伊方発電所 使用済燃料乾式貯蔵施設の 審査状況について

令和2年11月13日
四国電力株式会社

カップホルダ方式(変更前)	トラニオン固定方式(変更後)

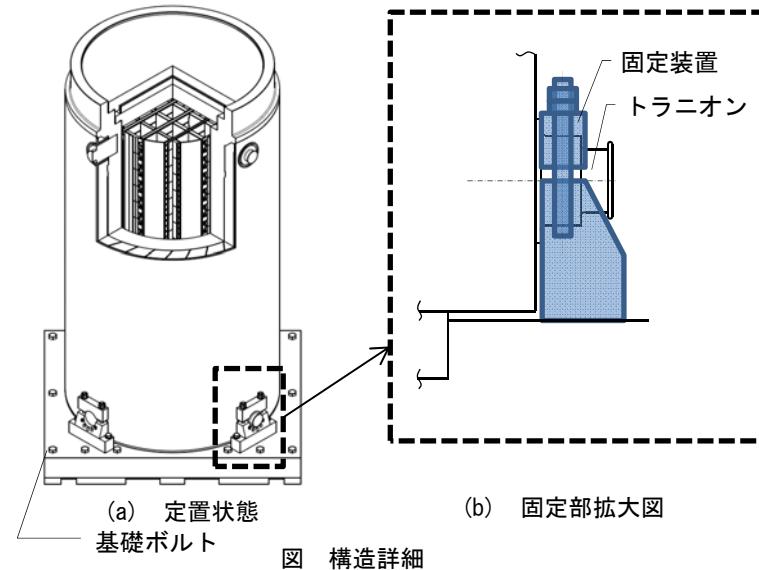
- 申請当初において、キャスクの定置方法としてはカップホルダ方式、トラニオン固定方式、いずれも耐震性を有する定置方法のうち、管理の容易さの観点から、カップホルダ方式を選定していた。（下図参照）
- カップホルダ方式の耐震性は、加振試験で検証しているものの、荷重の算定方法等について従来の評価手法が適用できず、従来の耐震設計と異なる手法が含まれており、保守性を定量的に示すには、更なる丁寧な説明が必要と判断した。
- 以上を踏まえ、定置方法を従来の評価手法が適用できるトラニオン固定方式に設計を変更する。

【審査会合での主な議論】
 カップホルダ方式の貯蔵架台に係る加振試験に基づく耐震評価手法の妥当性について説明するよう指摘があり、トラニオンを固定し、従来の評価手法を用いることを説明した。

貯蔵架台に乾式キャスク底部と嵌め合う凹部を設けることで、固定せず乾式キャスクが転倒しない構造	乾式キャスクの下部トラニオンと貯蔵架台を固定装置で固定する構造

地震による損傷の防止(4条第7項)

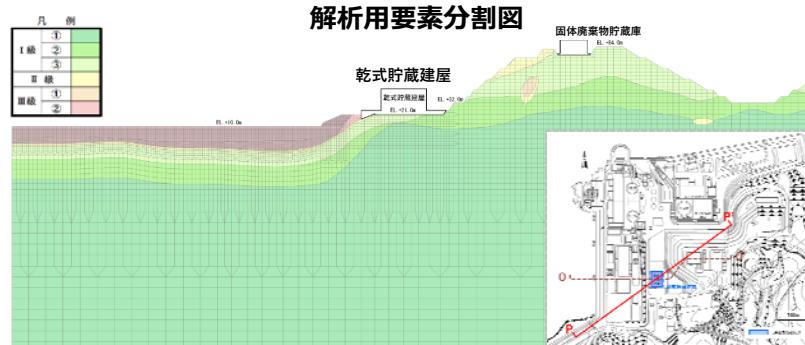
周辺地盤のモデル化の妥当性に関する指摘があり、評価断面を追加し、説明を行った。

基準地震動による周辺斜面の動的解析を行い、周辺斜面のすべり（すべり安全率）が「基礎地盤及び周辺斜面の安定性評価に係る審査ガイド」の定める評価基準値を満足する設計とする。

【貯蔵建屋内温度等の監視】

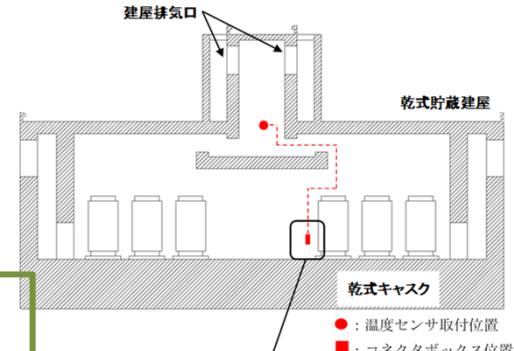
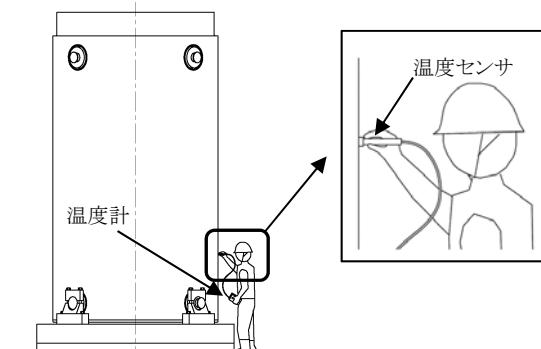
蓋間圧力等の監視頻度の妥当性について説明するよう指摘があり、3ヶ月に1回の頻度で監視することで核分裂生成ガス等の放出に至る前(蓋間圧力が大気圧となる前)に、密封シール部の異常(乾式キャスクの蓋間圧力が管理値を下回ること)を検知できることを説明した。

- 貯蔵建屋内温度が異常に上昇していないことを監視するため、建屋内温度が最も高くなる建屋排気口付近の温度(建屋排気温度)を監視する。
- 建屋排気温度は、右上図に示すとおり、温度センサを貯蔵エリアの排気口付近に設置し温度を監視できる設計とする。

- 乾式キャスク内の使用済燃料の崩壊熱が適切に除去できていることを監視するために、乾式キャスクの表面温度を監視する。
- 乾式キャスクの表面温度は、右下図に示すとおり、温度センサを乾式キャスク外筒の外表面に接触させ、外筒外表面の温度を温度計により監視できる設計とする。

【設計上想定される状態】

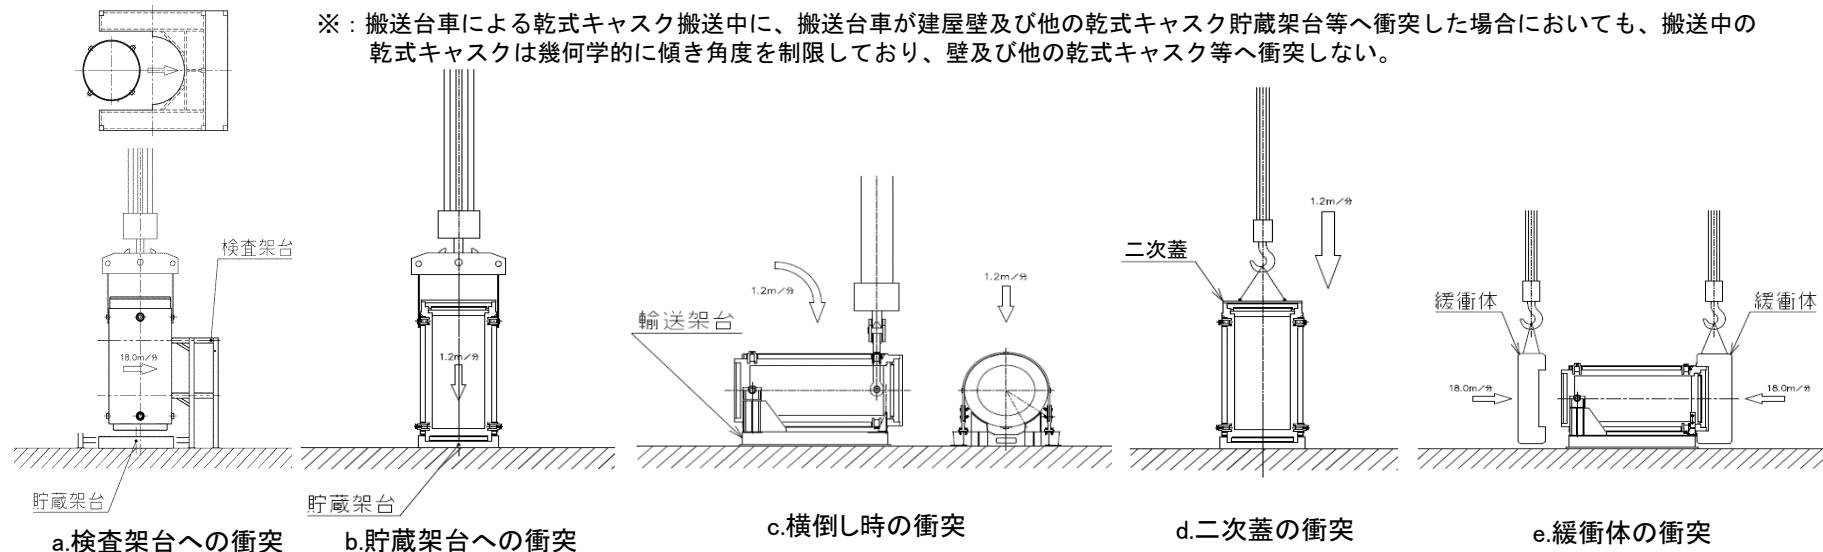
建屋天井クレーンによるキャスクへの波及的影響について説明するよう指摘があり、周辺施設である天井クレーンは、一般産業施設として設計し、乾式キャスクの安全機能を維持するため、落下防止対策として以下の対策を講じることを説明した。

- ・天井クレーンの走行及び横行レールには、浮き上がり防止機能を設ける設計としており、走行及び横行レールからガーダ及びトロリが浮き上がることがないよう、落下防止対策を講じる。
- ・乾式貯蔵建屋は自然現象等に対し頑健な建屋であり、建屋崩落に伴う天井クレーンの落下は生じない設計とする。

敷地境界外評価地点図

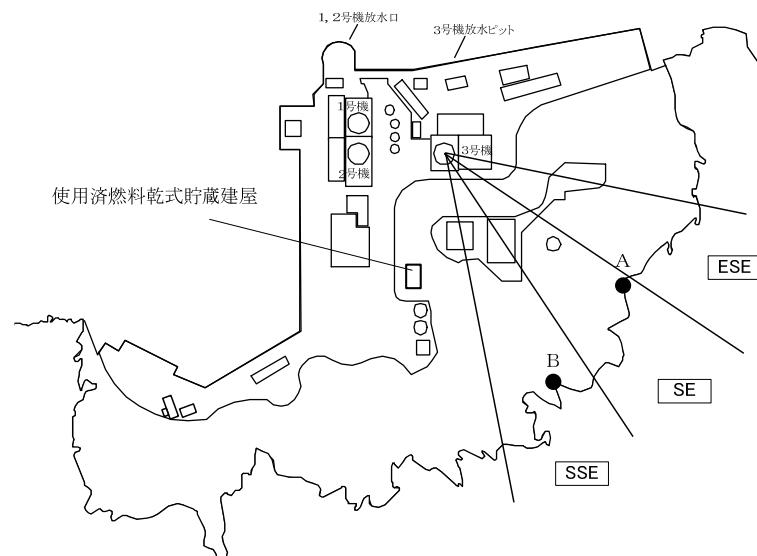
規制委員会より、解析における過度な保守性を排した上で建屋の遮蔽機能の必要性を確認するとの方針が示されたことから、乾式貯蔵建屋なしで評価条件を現実的に見直した場合、目標値である $50 \mu\text{Sv}/\text{y}$ 以下を満足できないため、乾式貯蔵建屋を設置し放射線量を低減する必要があることを説明した。

敷地境界外における年間線量は、下表のとおり、既設建屋からの線量寄与を考慮しても、基準値 $50 \mu\text{Sv}/\text{y}$ 以下を満たすとともに、安全協定に定める目標値 $7 \mu\text{Sv}/\text{y}$ 以下を満たすことを確認した。
